改善箇所説明図⑤

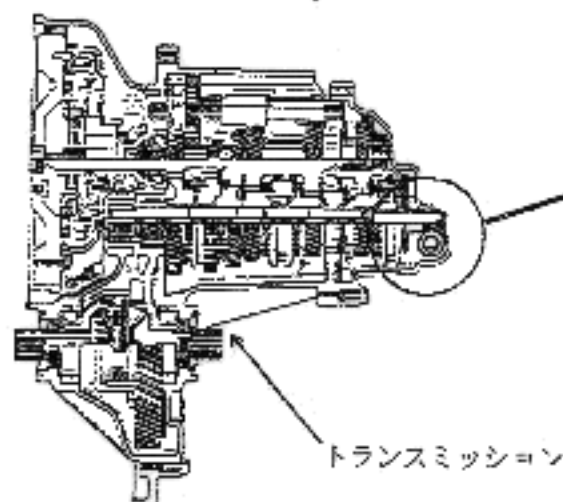
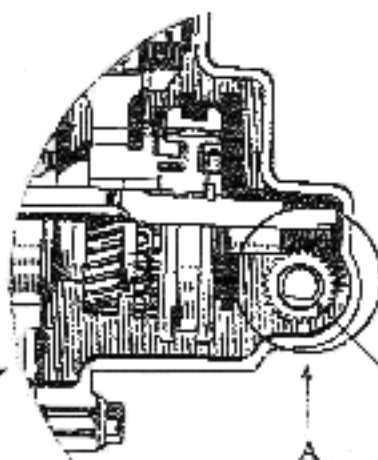
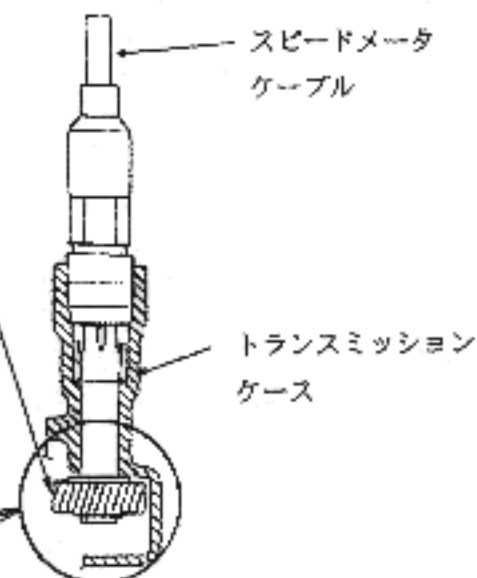
基準不適合発生箇所

手動変速機付車のスピードメータギヤの材質等に不適切なものがあり、当該ギヤが摩耗し、最悪の場合、速度計が機能しなくなるおそれがある。

全車両、スピードメータギヤを改善品と交換する。

鑑別：スピードメータケーブル取付け付近のサイドケース上部に黄色ペイントを塗布する。
